《 川上ダム治水無用論 》

月ヶ瀬憲章の会 浅野隆彦

'04. 9. 15

## 1) - d 流体横断面図 (しあん橋下流 50m 地点)

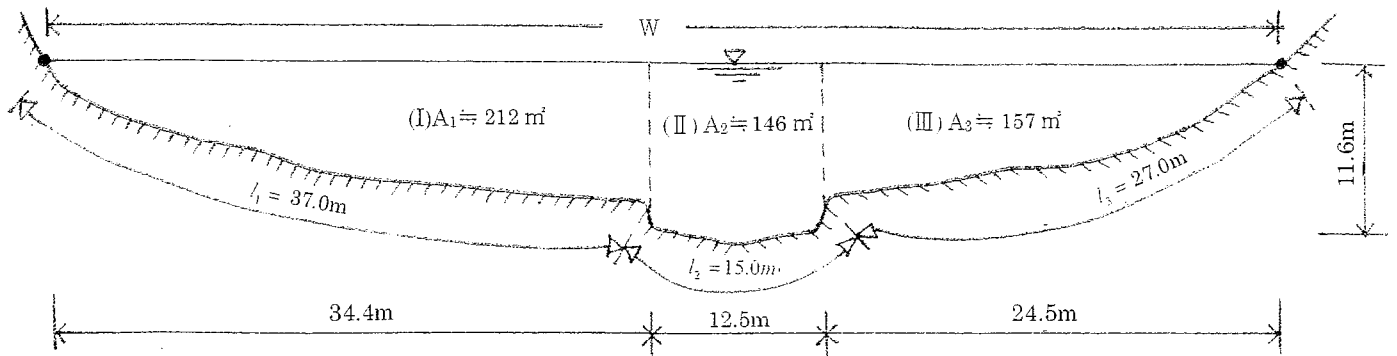
上記の様な複断面をしているので、3断面に分けて計算する。中心部(Ⅱ)は、水深も深く、両岸の潤辺における摩擦や乱流の影響が少ないので、粗度係数  $n_2$  は 0.025 を採り、(Ⅰ)と(Ⅲ)は、 $n_1=0.035$   $n_3=0.035$  とする。

## 1) - e 計算

$$(Ⅰ) \quad A_1 = 212 \text{ m}^2 \quad n_1 = 0.035 \quad R_1 = \frac{212}{37.0} \doteq 5.72$$

$$v_1 = \frac{1}{0.035} \sqrt[3]{5.72^2} \sqrt{0.005} \doteq 28.57 \times 3.19 \times 0.07 \doteq 6.37 (\text{m/s})$$

$$Q_1 = 212 \times 6.37 \doteq 1350 (\text{m}^3/\text{s})$$

$$(Ⅱ) \quad A_2 = 146 \text{ m}^2 \quad n_2 = 0.025 \quad R_2 = \frac{146}{15} \doteq 9.73$$

$$v_2 = \frac{1}{0.025} \sqrt[3]{9.73^2} \sqrt{0.005} \doteq 40 \times 4.557 \times 0.07 \doteq 12.75 (\text{m/s})$$

$$Q_2 = 146 \times 12.75 \doteq 1861 (\text{m}^3/\text{s})$$

$$(Ⅲ) \quad A_3 = 157 \text{ m}^2 \quad n_3 = 0.035 \quad R_3 = \frac{157}{27.0} \doteq 5.81$$

$$v_3 = \frac{1}{0.035} \sqrt[3]{5.81^2} \sqrt{0.005} \doteq 28.57 \times 3.23 \times 0.07 \doteq 6.45 (\text{m/s})$$

$$Q_3 = 157 \times 6.45 \doteq 1012 (\text{m}^3/\text{s})$$

$$\text{合計流量 } (Ⅰ)+(Ⅱ)+(Ⅲ) = Q_T = Q_1 + Q_2 + Q_3 = \underline{\underline{4,223 \text{ m}^3/\text{s}}}$$

∴疎通量は、4,223 m<sup>3</sup>/s 以上

No. 14 資料

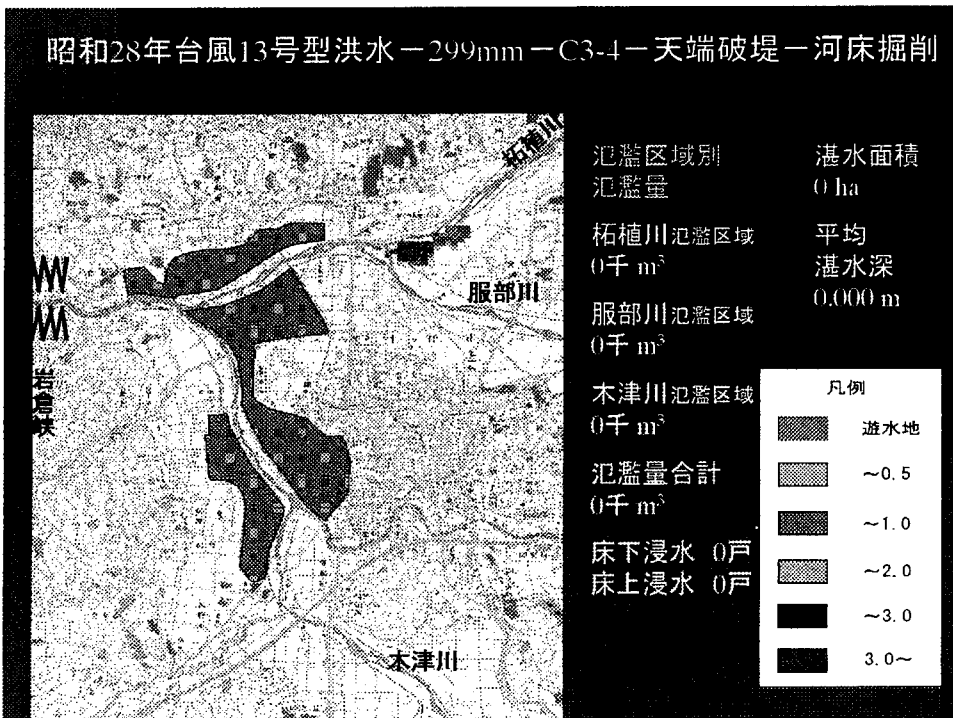
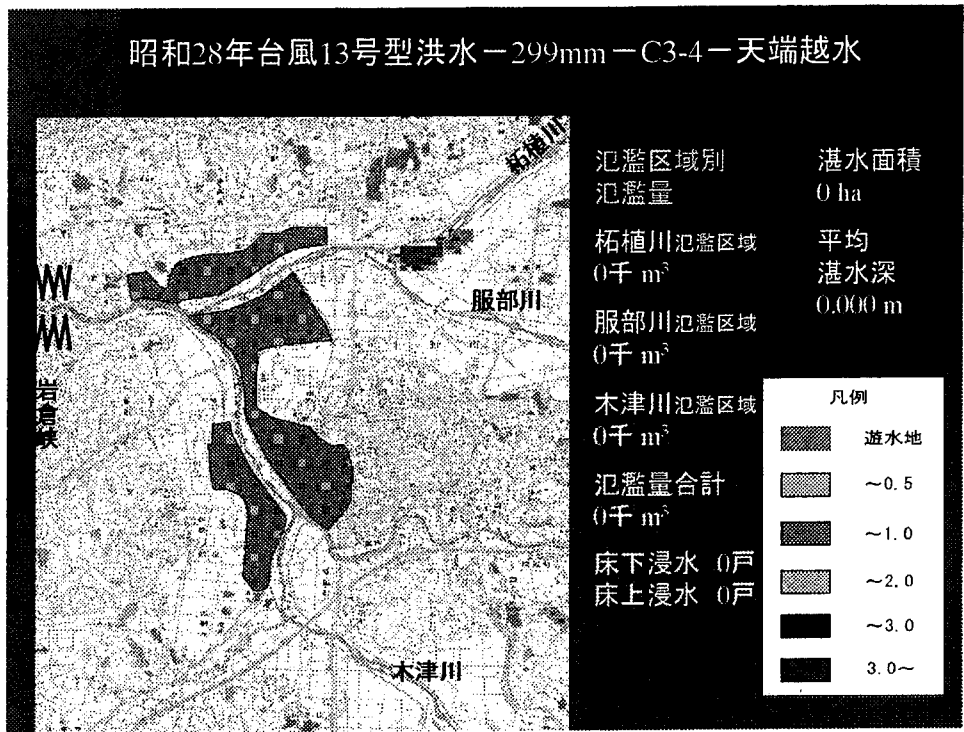
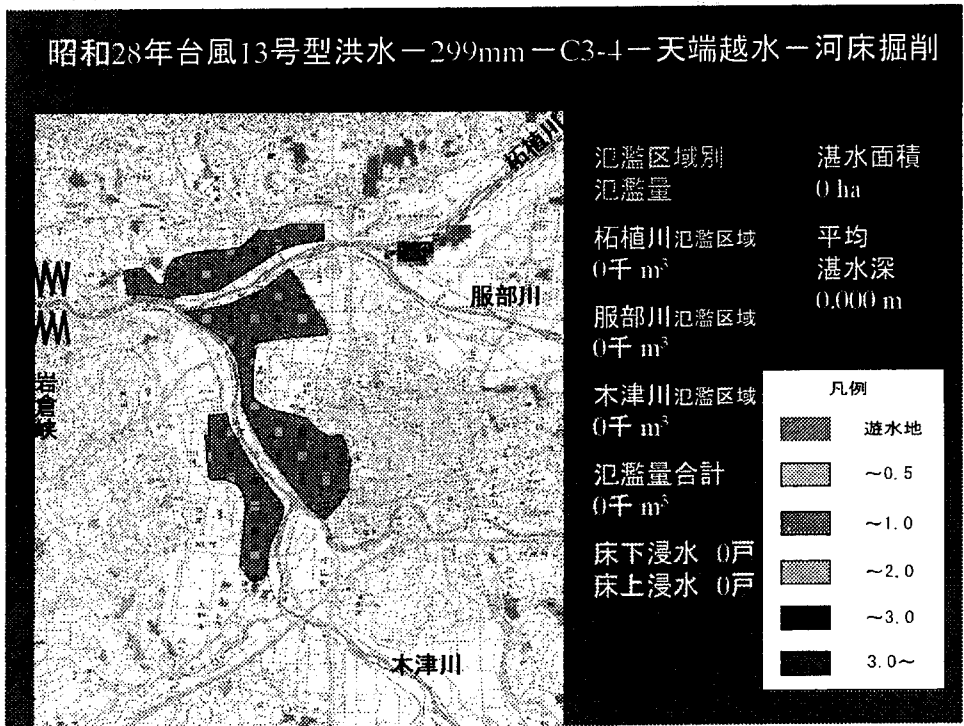
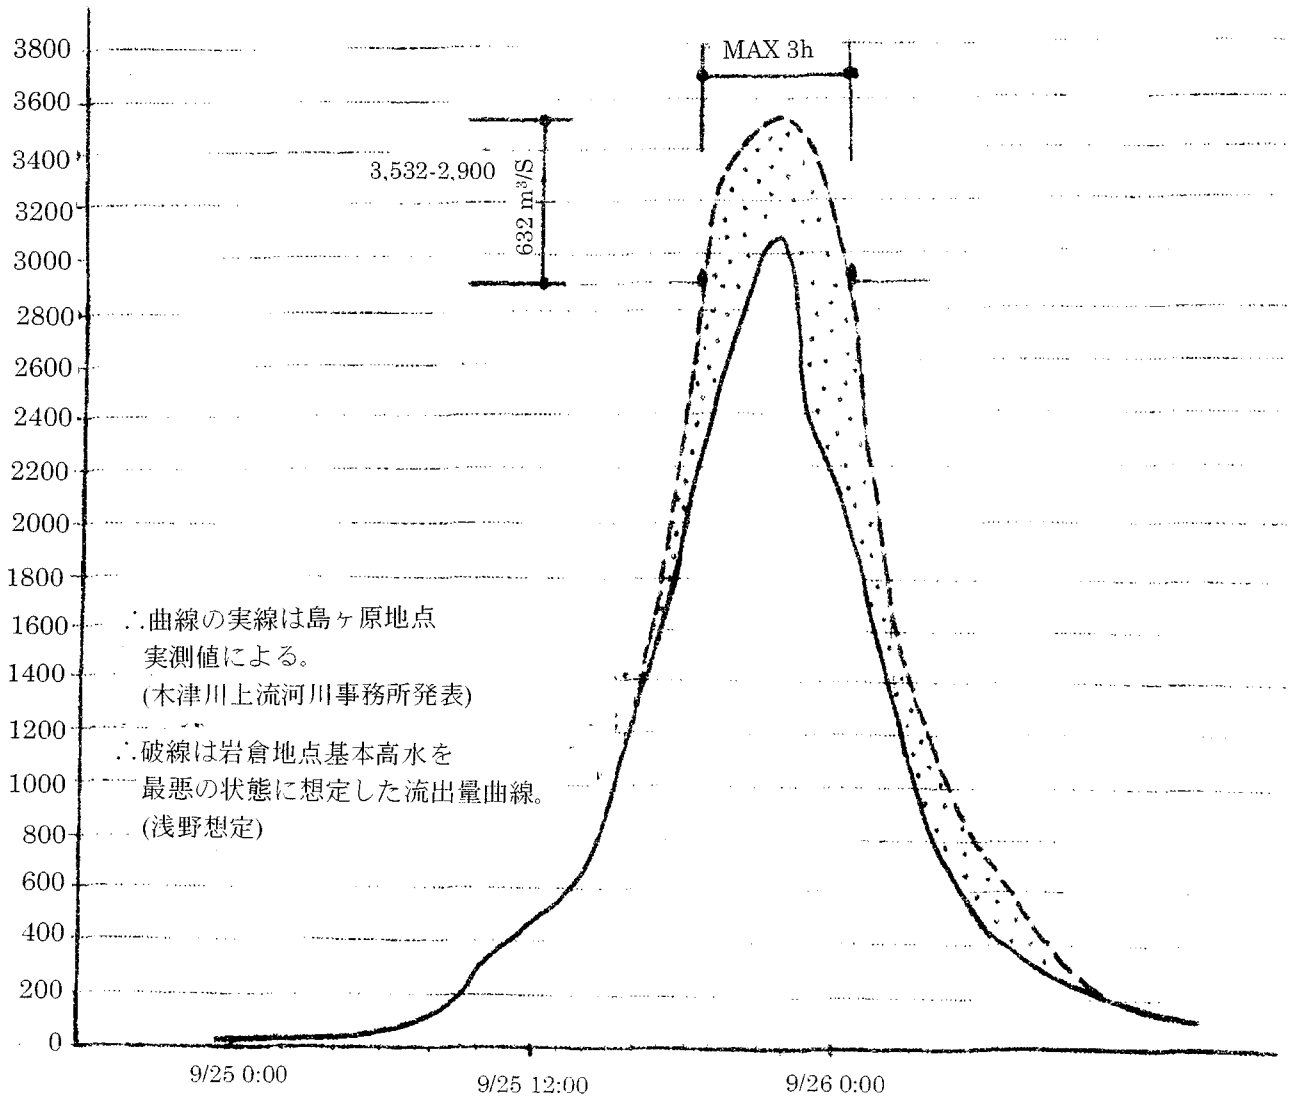
この点については、平成 16 年 9 月 3 日付で淀川水系流域委員会第 2 回川上ダムサブWGに資料 3-2「河道掘穿の検討について」の中、氾濫シュミレーションに於ても、堤防が余裕高さ以下辺から破堤する場合を除いては、氾濫量は 0 としている。しかし、岩倉峡疎通量を明示しない不透明極まりない資料である。

#### (D) 上野遊水地に関連して整備の必要ある事項

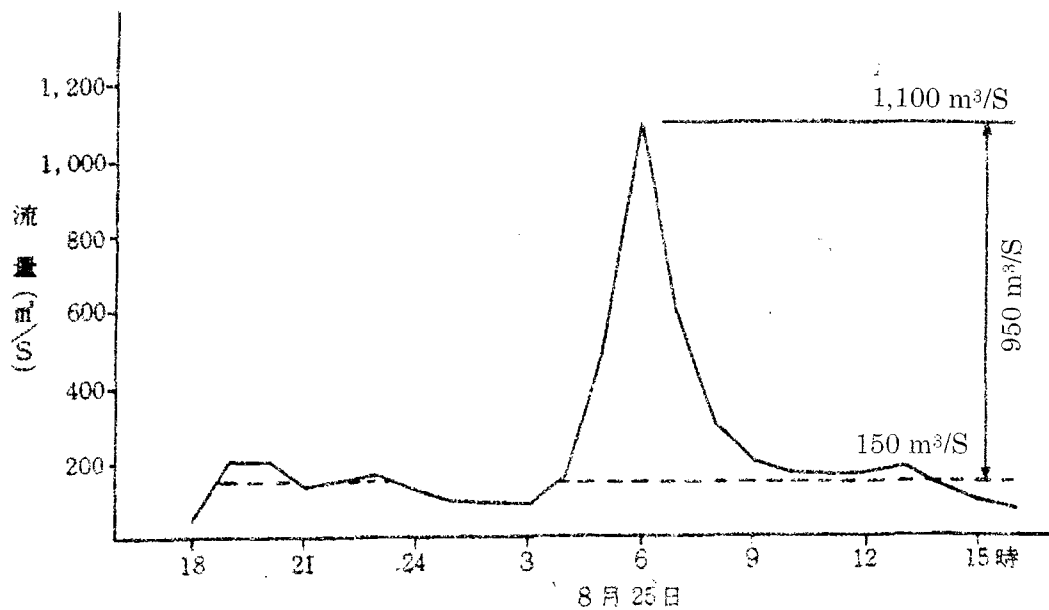
1. 小田遊水地の越流堤は服部川沿いに設け、木津川沿いは E.L139.0m 迄堤防で塞ぐこと。
2. 遊水地周辺各支川堤防は、E.L138.5m 以上となるようにすると共に、弱い羽根、川原堤防付近の補強をすること。
3. 木根、市場付近の平野川流域低平地は、排水ポンプ場を設け、内水排除を行うこと。
4. 越流堤は、破堤防止構造の検討において、景観を含む環境上の配慮を行うこと。
